**Всемирный форум для согласования правил  
в области транспортных средств**

### Предложение по дополнению 7 к поправкам серии 03 к Правилам № 51 ООН (шум, производимый транспортными средствами категорий M и N)

**Представлено Рабочей группой по вопросам шума и шин\***

**Блок-схема для транспортных средств, проходящих испытание в соответствии с пунктом 3.1.2.1 приложения 3 к настоящим Правилам — Выбор передачи с блокировкой передаточных чисел: ЧАСТЬ 2**

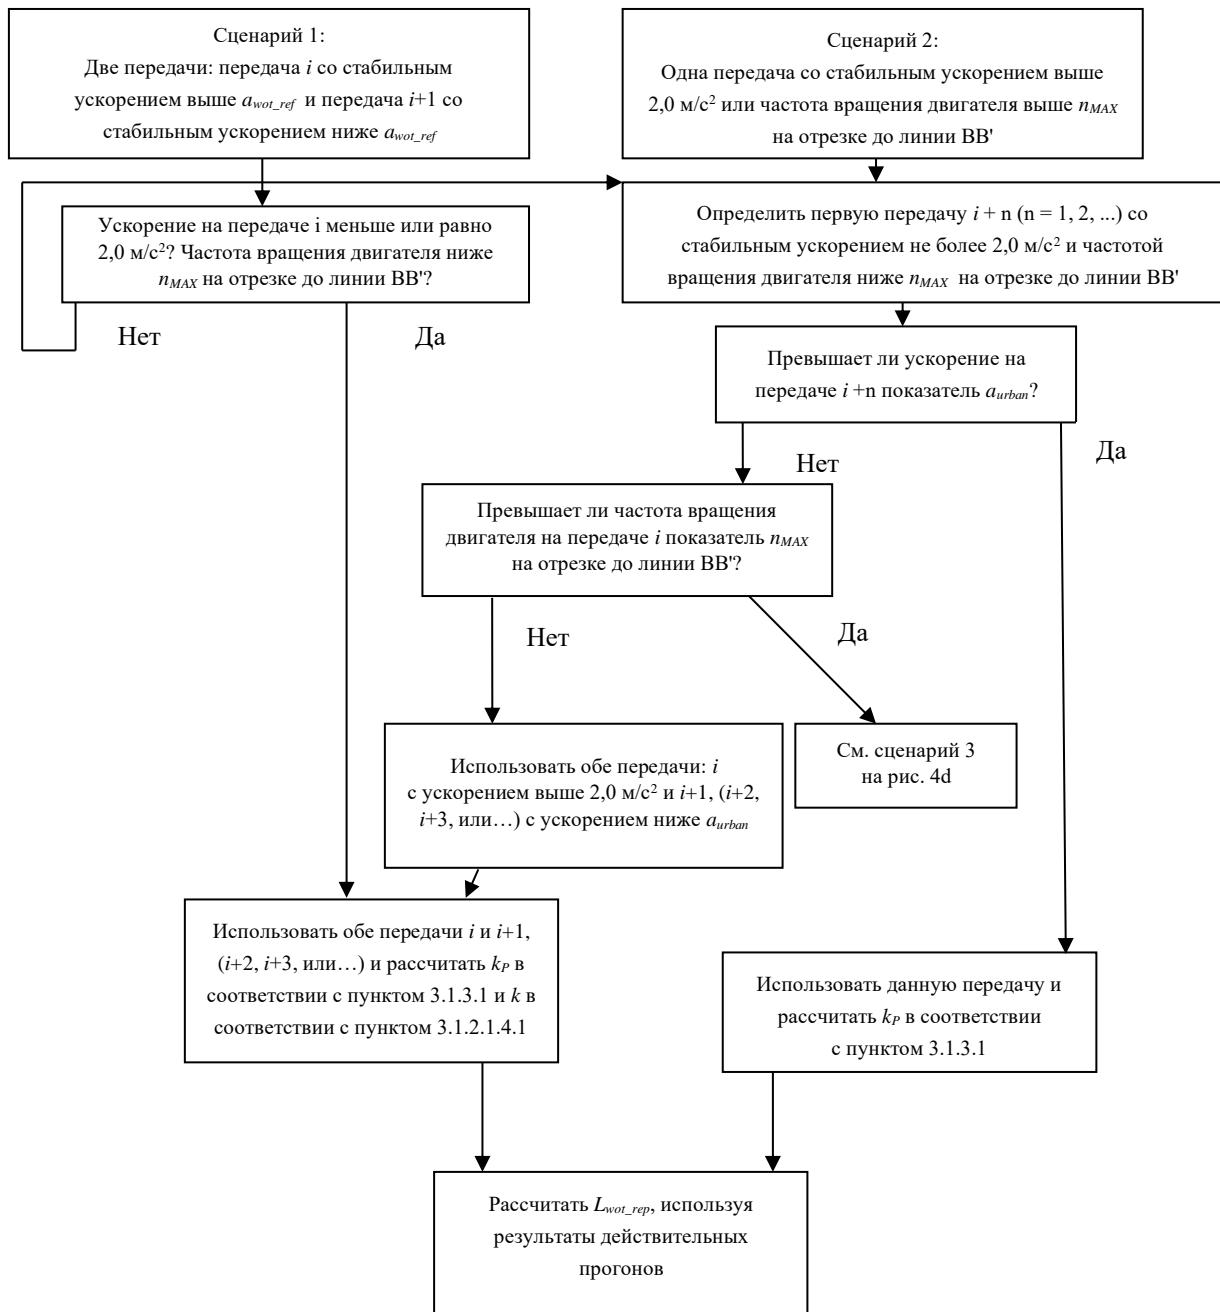
Приложение 3 — Добавление 1 (новая нумерация), рис. 4с изменить следующим образом:

**Блок-схема для транспортных средств, проходящих испытание в соответствии с пунктом 3.1.2.1 приложения 3 к настоящим Правилам — Выбор передачи с блокировкой передаточных чисел: ЧАСТЬ 3**

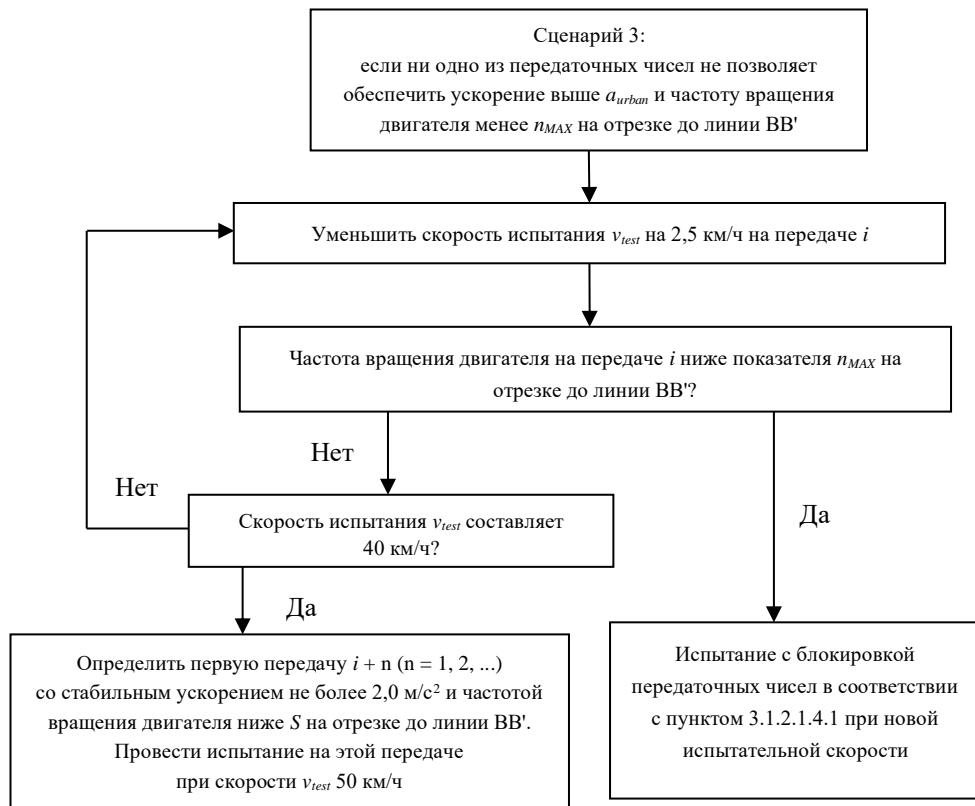
*Приложение 3 — Добавление 1 (новая нумерация), рис. 4d изменить следующим образом:*

**Блок-схема для транспортных средств, проходящих испытание в соответствии с пунктом 3.1.2.1 приложения 3 к настоящим Правилам — Выбор передачи без блокировки передаточных чисел**

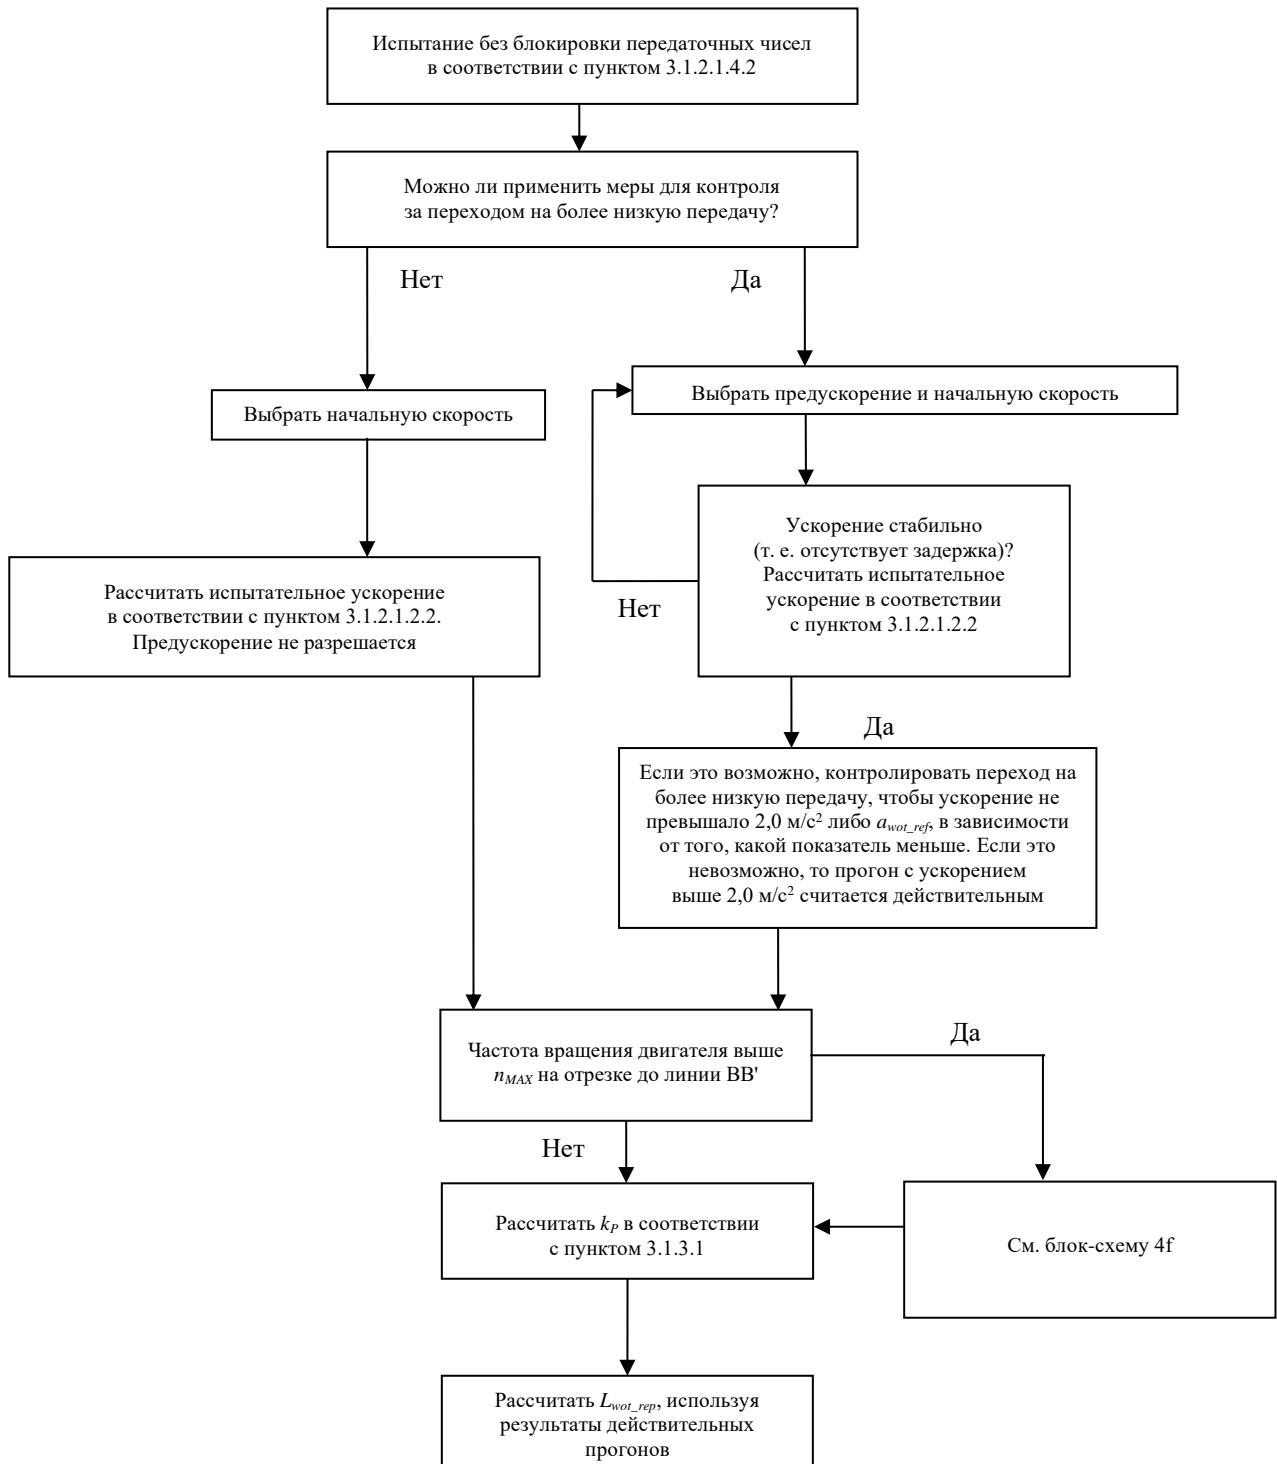
*Приложение 3 — Добавление 1 (новая нумерация), рис. 4e изменить следующим образом:*

**Блок-схема для транспортных средств, проходящих испытание в соответствии с пунктом 3.1.2.1.4.2 приложения 3 к настоящим Правилам — Выбор передачи без блокировки передаточных чисел**

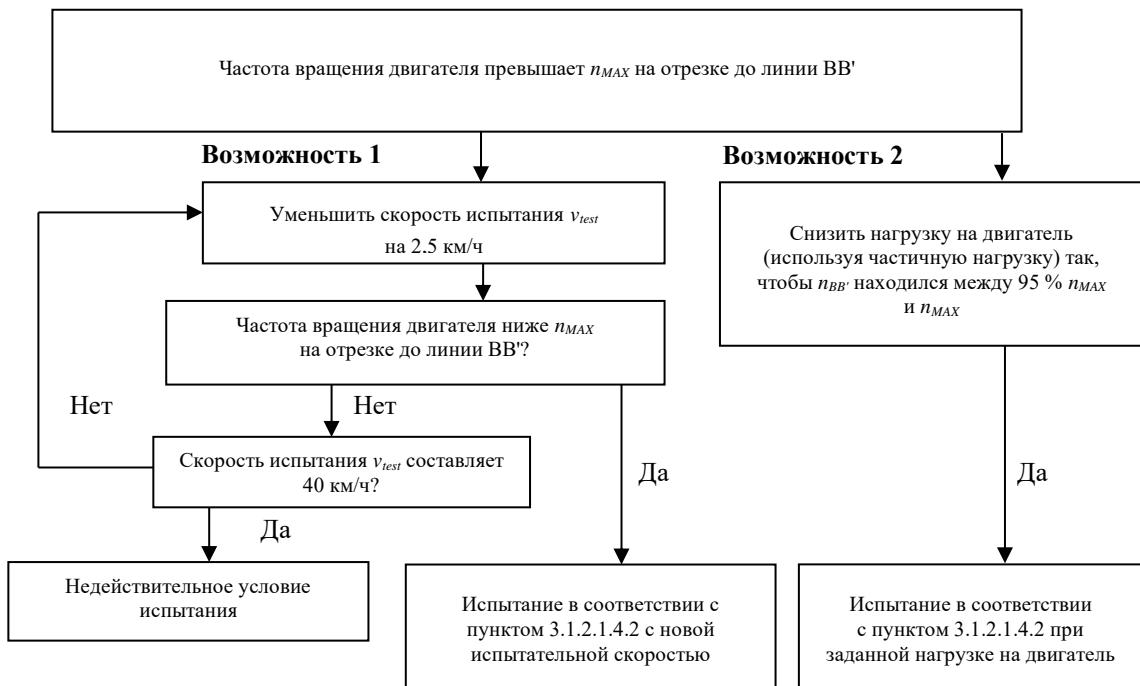
*Приложение 3 — Добавление 1 (новая нумерация), добавить новый рис. 4f*  
следующего содержания:

**Блок-схема для транспортных средств, испытываемых в соответствии с пунктом 3.1.2.1 приложения 3 к настоящим Правилам — Корректировка результатов измерений для проходящего транспортного средства на температуру и, если применимо, различия между испытательными треками**

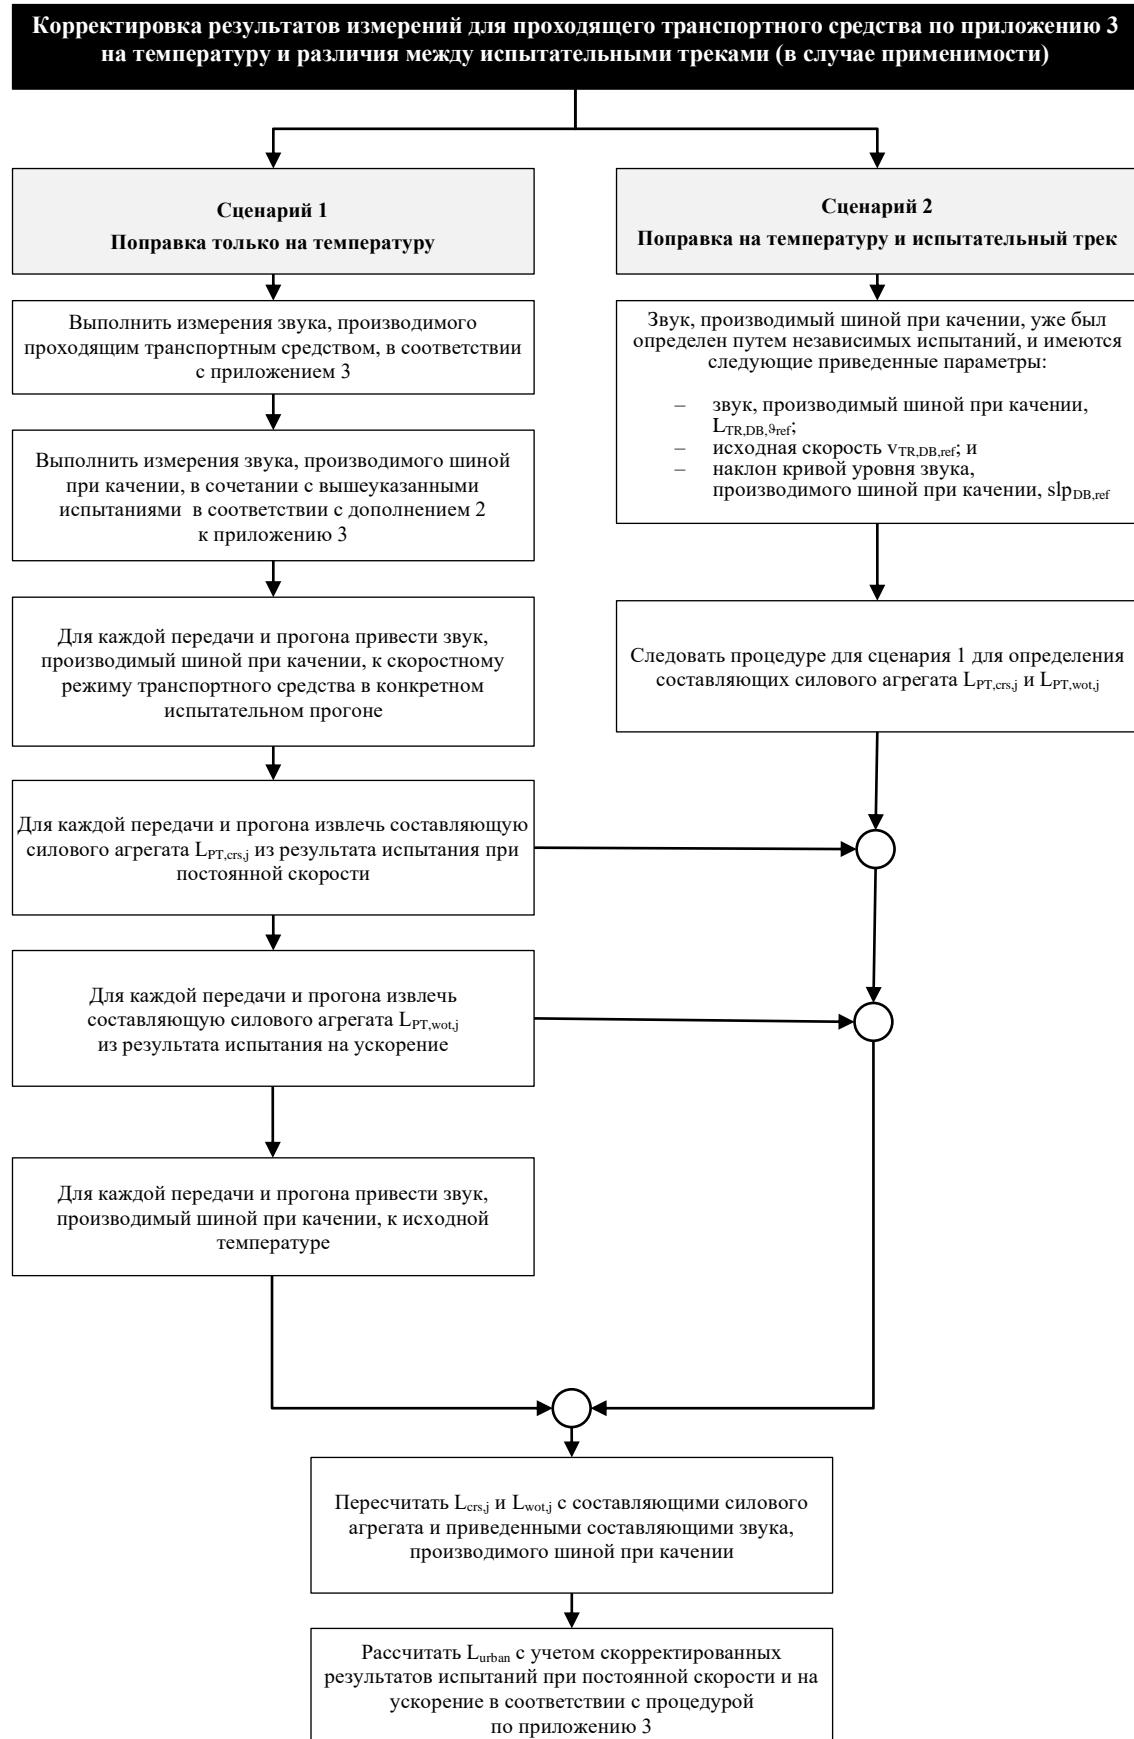
*Приложение 3, включить новое Добавление 2 следующего содержания:*
